Concejo Deliberante de Río Ceballos

ORDENANZA N° 2773/2021

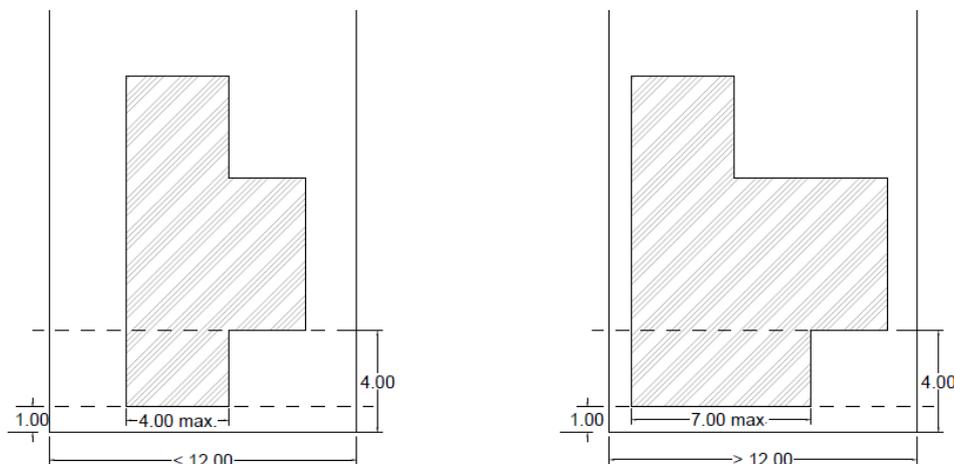
Art.3º) INCORPÓRESE al artículo 41º de la Ordenanza 2651/19, el siguiente texto: “En las Parcelas con pendientes positivas mayores al 25 %, la altura máxima de las edificaciones será de 6,50m medidos sobre la L.E.; a partir de la misma se deberá continuar hacia el interior de la parcela hasta completar 6,00m de profundidad medidos desde la L.E; sin incrementar la altura si es techo horizontal, y superándola sólo hasta 1,00m cuando sea con techo inclinado medido en la cumbre. A partir de allí se podrá superar esa altura hasta completar los 9,00m, incluyendo el tanque.
